**Соглашение 1958 года – Рассмотрение проектов поправок
к действующим правилам, представленных GRSP**

Предложение по поправкам серии 02 к Правилам № 100 (безопасность аккумуляторных электромобилей)

Представлено Рабочей группой по пассивной безопасности*

"Рис. 1

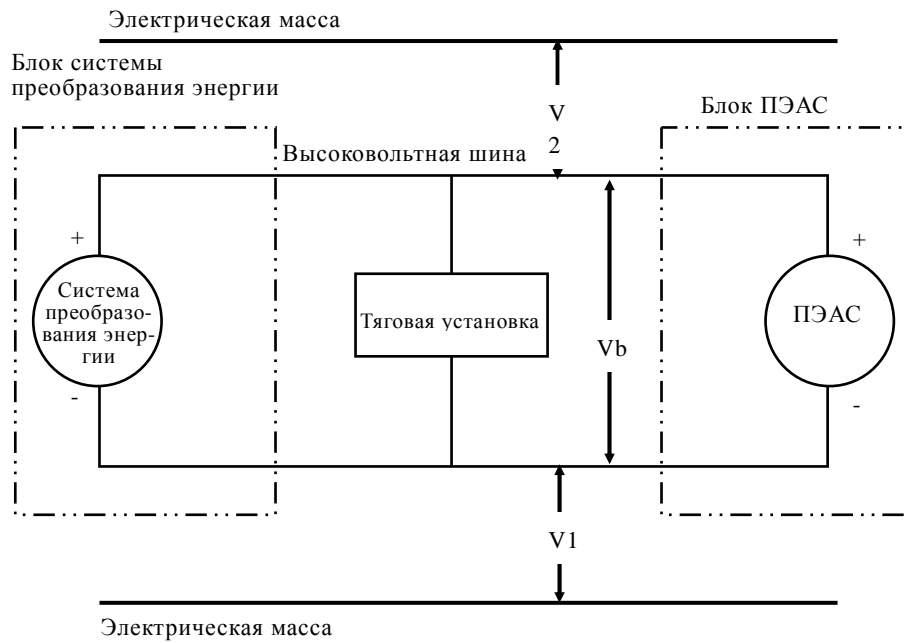
Рисунок 1 изменить следующим образом:

Рис. 2
Измерение значения $V1'$

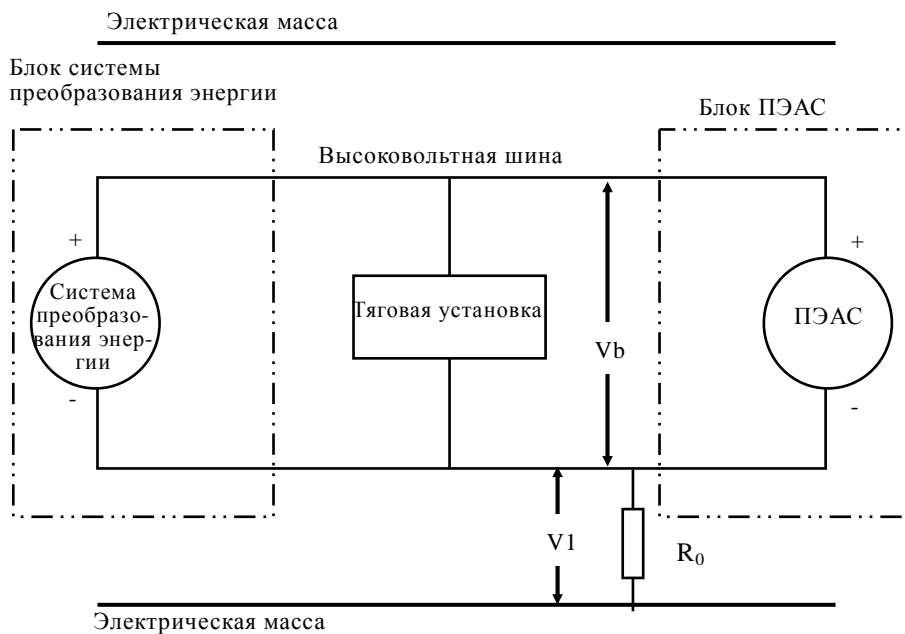
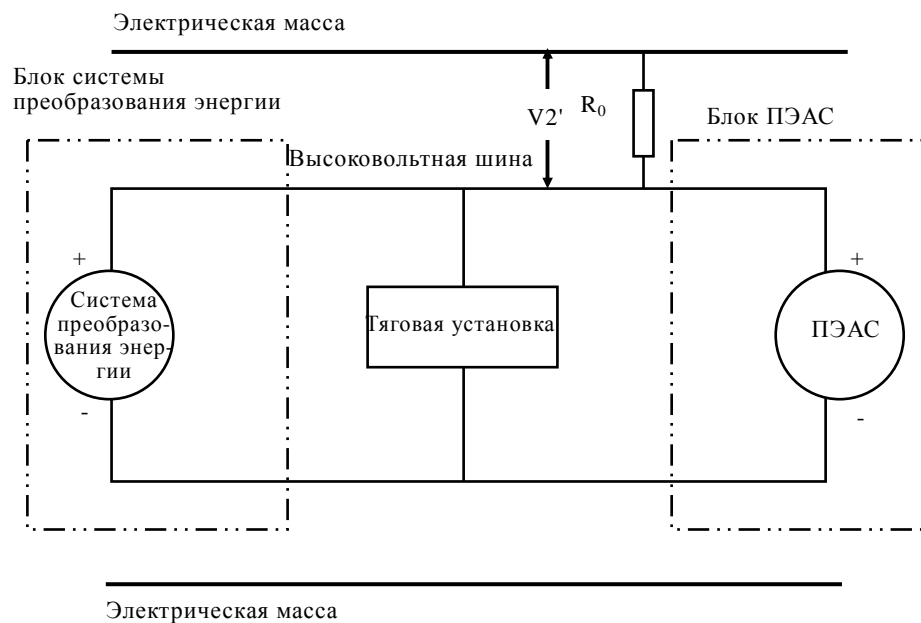
Пункт 2.2.3.4, рис. 2 и 3 изменить следующим образом:

"Рис. 7.1

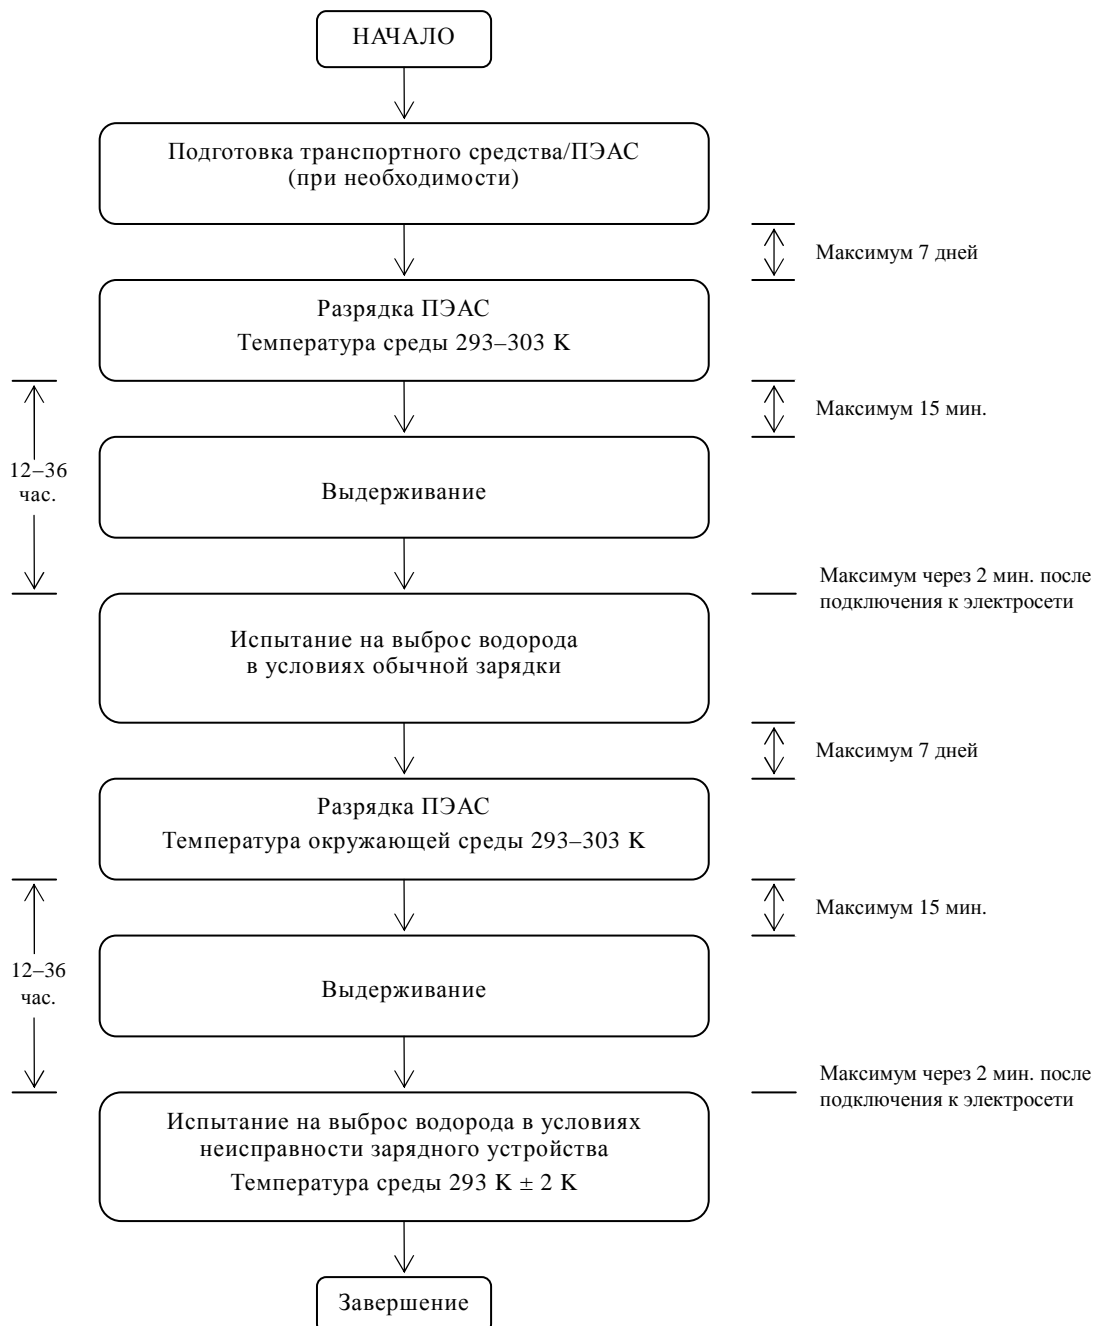
Рис. 7.1 изменить следующим образом:
